改善箇所説明図

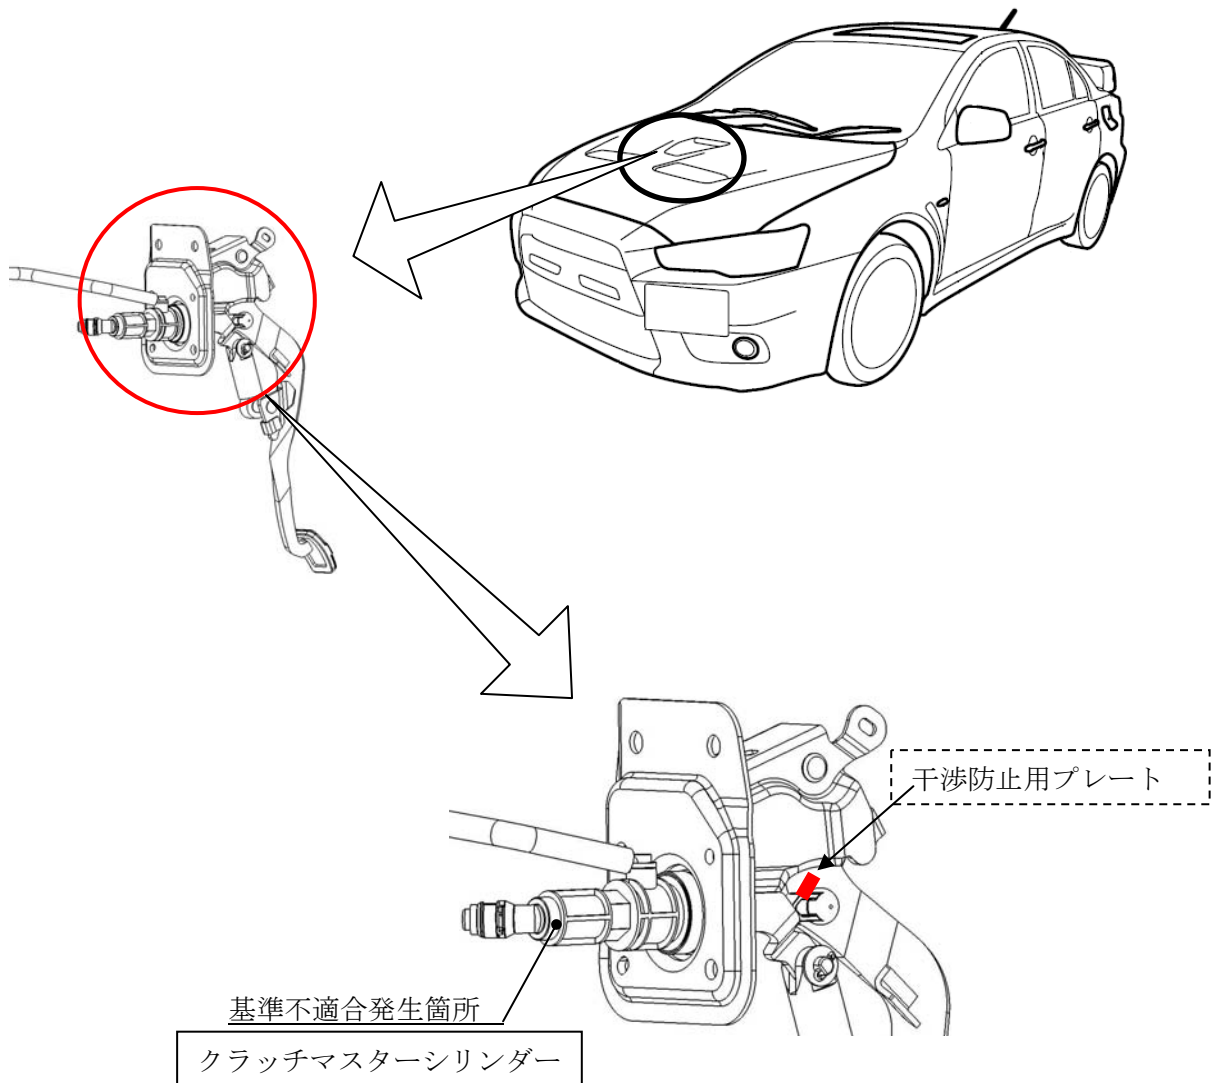
クラッチマスターシリンダー溶着部の強度が不足しているため、クラッチマスターシリンダーが破損し、フルードが漏れるものがある。フルードが漏れた場合、クラッチ操作ができなくなるため、変速ギヤのチェンジができず、また、停止後に発進できなくなる。

全車両、クラッチマスターシリンダーを対策品と交換し、クラッチペダルにクラッチマスターシリンダーとの干渉防止用プレートを追加する。

識別：クラッチペダルアームの側面に白または黄色のペイントを塗布する。
